N/Réf. : WMB20325_747_PUN**Gest. : XX/IN****V/Réf. : 2328-0045/403/2025-134PR****Corr DPC: Inès NEJI,****NOVA : 17/PFU/1976396****WATERMAEL-BOITSFORT. Avenue de l'Arbalète, 20****(= Cités-Jardins classées comme ensemble)****PERMIS UNIQUE: Rénover une maison unifamiliale trois façades dans le site classé du Logis Floreal****Demande de BUP – DPC du : 22/08/2025****Avis conforme de la CRMS**

Relevé (sans croisillons) et photo existante (avec croisillons) - - Extraits du dossier

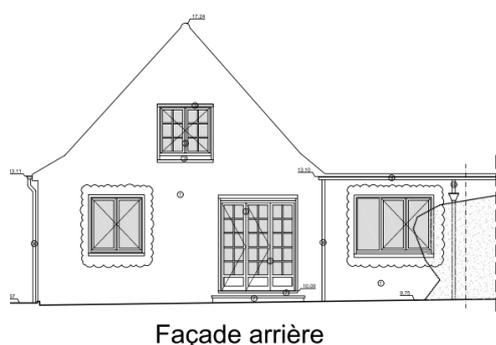
De plus, des incohérences ont été relevées dans les dessins, comme par exemple : la façade arrière a des châssis à croisillons, alors que les relevés indiquent qu'elle en est dépourvue sur 2 baies, ce qui n'est pas correct.

Niveau de détail – extrait du dossier

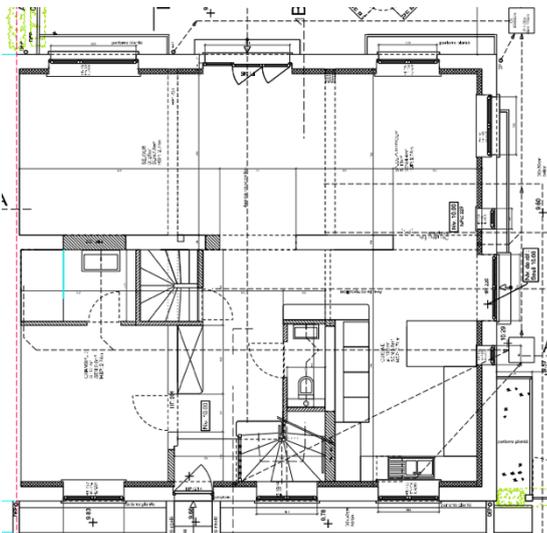
- Au sujet des toitures : les travaux sont déjà réalisés mais le dossier ne donne aucun détail qui permette une analyse fine ;
- L'isolation par l'intérieur : L'isolation par l'intérieur est envisageable dans ce cas précis, étant donné que le projet prévoit une intervention globale incluant la ventilation (installation d'une VMC), la toiture, le sol, le chauffage et les châssis, et que le bien est actuellement inoccupé. Toutefois, cette technique reste particulièrement délicate dans le bâti ancien : si elle n'est pas parfaitement maîtrisée, elle peut en effet modifier l'équilibre hygrothermique du bâtiment et entraîner des condensations interstitielles, sources de moisissures à l'intérieur et de dégradations des enduits extérieurs. À cet égard, le dossier actuel est trop sommaire. Il ne

comprend ni état sanitaire, ni détails techniques suffisants (traitement des retours de baie, ébrasements, raccords au plancher, résolution des ponts thermiques, etc.), ni étude thermique ou hygrothermique simulant le comportement du bâti afin de prévenir ces risques. Par ailleurs, le choix du PIR n'est dans ce type de bâti pas optimal. La CRMS demande donc que ces informations complémentaires soient fournies pour approbation par la DPC, et recommande de privilégier des matériaux respirants et naturels. Elle invite à s'inspirer, à cet effet, des solutions, détails constructifs et options retenus pour la Cité Moderne, où une isolation par l'intérieur en blocs de béton de chanvre et chaux a été mise en œuvre, dans le cadre d'une approche globale cohérente. Voir les liens vers les avis de la CRMS à la fin de ce document.
